Oggetto: **Procedura di verifica di assoggettabilità a VIA, ai sensi dell'art. 10 della L.R. 10/2018 e dell'art. 19 del D.Lgs. 152/2006 e s.m.i., del progetto denominato "Incremento del quantitativo di rifiuti inerti non pericolosi trattabili annualmente" presentato da CON.S.A.R. Soc. Coop. Cons., localizzato in località Piangipane nel Comune di Ravenna (RA).**  
**Esiti riunione tecnico-istruttoria del 09/06/2023 - Controdeduzioni all'osservazione del privato cittadino.**

Nel seguito si riportano in forma scritta le controdeduzioni alle osservazioni del privato cittadino, riportate all'interno di box grigi.

Figura 1: Livello di subsidenza nella Provincia di Ravenna, periodo 2011-2016 [<https://servizi-gis.arpae.it/Html5Viewer/index.html?locale=it-IT&viewer&viewer=Geoportal.Geoportal>]

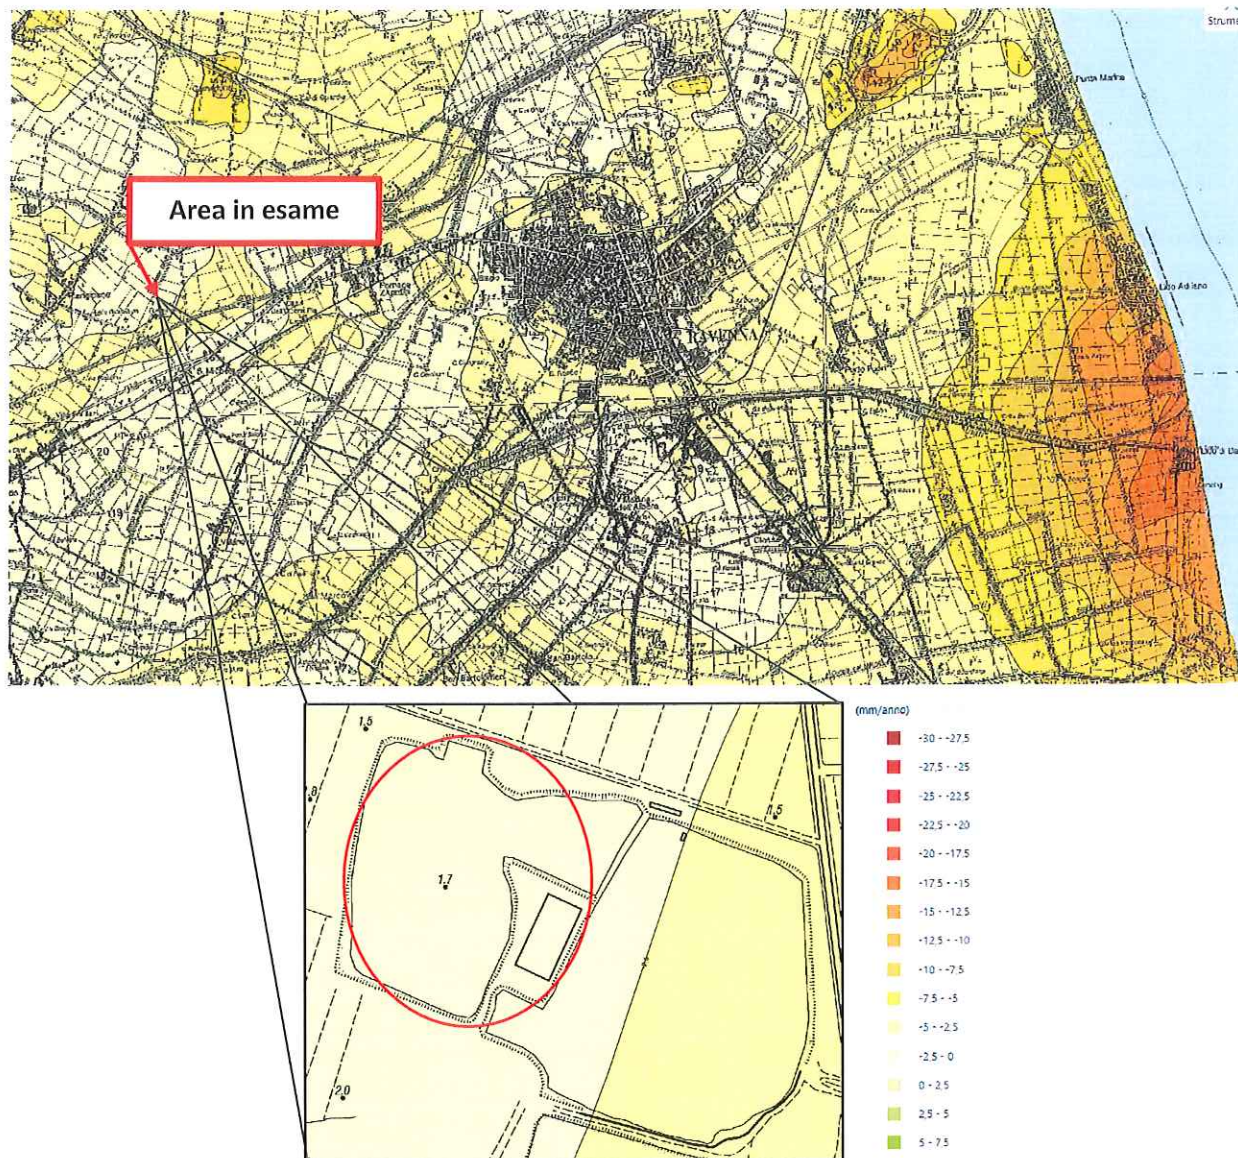
*Sono da considerare criticamente gli emungimenti da falda che - per il territorio ravennate - sono stati individuati come fondamentali responsabili della subsidenza di origine antropica<sup>1</sup>. The cumulative land settlement, accounting for both the natural and the anthropogenic components, has achieved the alarming value of 1.6 m from 1897 to 2002 in the industrial area located between the city and the seashore, with the coastland and the historical center settled by more than 1 m.<sup>2</sup>*

Ad ulteriore dimostrazione di quanto sopra, di seguito si riporta la mappa del livello di subsidenza del territorio ravennate rilevato nel periodo 2011-2016 da ARPAE che, su incarico della Regione e in collaborazione con il Dicam (Dipartimento di ingegneria civile, ambientale e dei materiali), ha istituito alla fine degli anni '90 una rete regionale di monitoraggio della subsidenza.

Come si osserva dalla figura riportata di seguito, il livello di subsidenza nell'area in esame è di -1,7 mm/anno, che rappresenta uno dei punti meno critici rispetto a quelli riscontranti lungo la costa della Provincia di Ravenna, che mostrano livelli di subsidenza anche di -17,5 mm/anno.

Una subsidenza di circa 2 mm/anno è il livello naturale, ossia non interferito, per un bacino sedimentario quale è quello padano.
